Enquête publique au titre du code de l'environnement «loi sur l'eau», préalable au projet de réalisation de l'accès au CTVD en passant sous le pont de la Rivière Saint-Étienne, commune de Saint-Pierre.

**Arrêté N°2018-2051/SG/DRECV du 22 octobre 2018.
Décision du tribunal administratif du 8 octobre 2018
Commissaire Enquêteur: VITRY Janil**

RAPPORT DU COMMISSAIRE ENQUÊTEUR

Procès verbal de synthèse des observations

Planche 118 : Localisation des points de mesure retenus

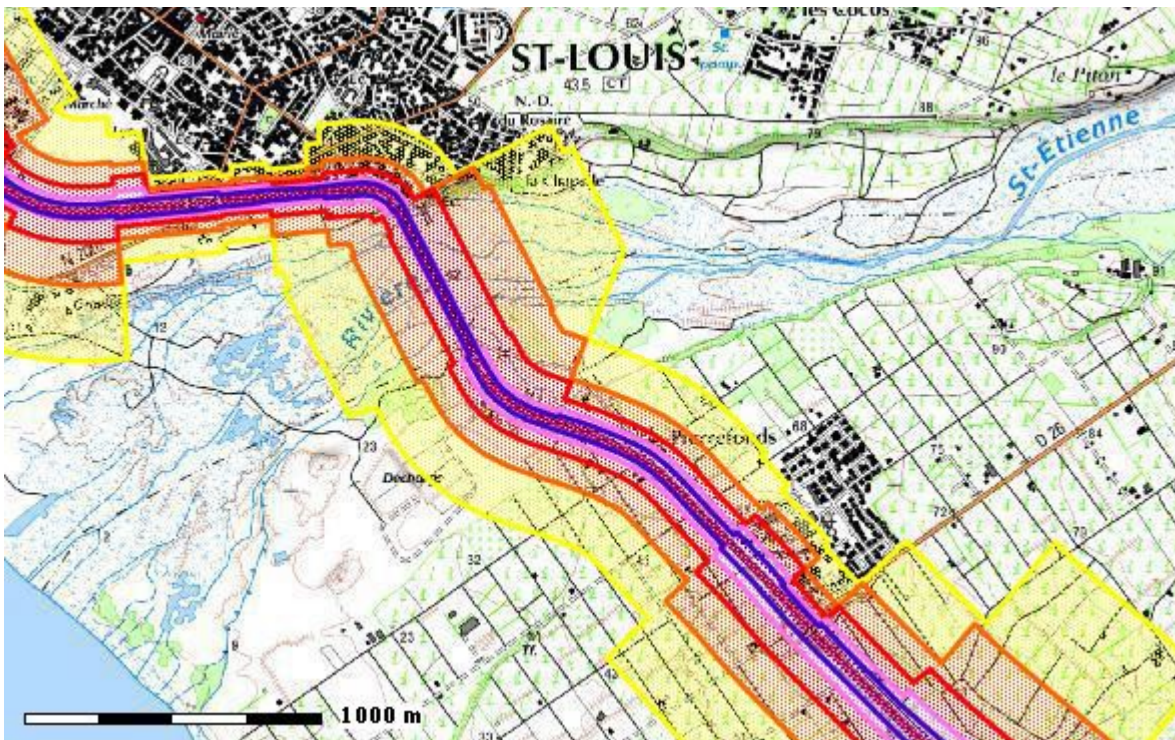
Page 109 du dossier, le bureau d'études fait référence à la carte de bruit stratégique qui indique que le niveau sonore de la zone du projet est compris entre 55 dB(A) et 75 dB(A), ainsi qu'à 2 campagnes de mesures réalisées en avril 2009 et septembre 2011.

Vu l'évolution à la hausse des activités et du trafic sur la zone, des mesures de bruit récentes sont-elles disponibles ?

Comme évoqué précédemment, le projet permettra d'éviter aux camions sortant du CTVD et souhaitant prendre la direction de Saint-Louis de venir faire demi-tour à l'échangeur de Pierrefonds et donc de passer une seconde fois au niveau du quartier de Pierrefonds, ce qui est le cas actuellement. Ce secteur qui concentre donc les populations, notamment sensibles, sera de fait moins impacté par la pollution de l'air du trafic. Il en est de même pour les camions venant de Saint-Pierre et souhaitant accéder au CTVD qui doivent faire demi-tour à l'échangeur de Bel-Air. Ce nouvel accès permettra donc, sur cette portion de route d'éviter des doubles passages de camions et donc de réduire le trafic et ainsi la pollution, et ce quel que soit le sens de circulation des véhicules.

Concernant le bruit, les populations sensibles identifiées au niveau du quartier de Pierrefonds sont actuellement dans le périmètre des 300m de secteurs affectés par le bruit de part et d'autre de la RN1 puisque celle-ci est classée en catégorie 1 soit la plus bruyante. Il apparaît donc que le bruit des poids lourds qui circuleront sur la nouvelle voie d'accès au CTVD située au plus près à 450m et 750m n'affecte pas ce classement ni le niveau sonore existant. Par ailleurs, le projet permettra d'éviter aux camions sortant du CTVD et souhaitant prendre la direction de Saint-Louis de venir faire demi-tour à l'échangeur de Pierrefonds et donc de passer une seconde fois devant ces établissements. Etudes environnementales et réalisation des dossiers réglementaires pour la réalisation de l'accès au CTVD en passant sous le pont de la rivière Saint- Etienne

Concernant les installations se situant le long de la voie côté Nord du projet, il s'agit essentiellement d'activités professionnelles (garage, véhicules d'occasion). Elles seront effectivement soumises aux passages des véhicules et poids lourds qui emprunteront ce nouvel

accès au CTVD au lieu de la RN1. Ce secteur est également déjà situé dans les périmètres sonores les plus impactants liés à la proximité de la RN1. Selon la carte de bruit stratégique (Figure 85 à la page 109 dans le dossier) et présentée à nouveau ci-dessous, il apparaît en effet, que les habitations subissent actuellement des Lden (indice de gêne sonore pondéré suivant les différentes périodes d'une journée) supérieurs à 65 dB(A) voire même 70 dB(A) pour les plus proches de l'échangeur et de la RN1. Il apparaît donc que le bruit des poids lourds qui circuleront sur la nouvelle voie d'accès au CTVD s'inscrira dans un contexte sonore préexistant et qu'il ne devrait ainsi pas engendrer d'impact majeur supplémentaire au regard de la situation actuelle.

Par ailleurs la vitesse des véhicules sur cette voie sera limitée à 30km/h au lieu des 110km/h sur cette portion de RN1, l'impact sonore de ces véhicules sera donc plus faible qu'actuellement. En outre, le trafic lié à ce nouvel accès ne sera pas nocturne (à la différence de celui de la RN1) puisqu'il sera lié aux horaires d'ouverture du CTVD et au futur fonctionnement des carrières et de la ZAC Roland Hoareau.
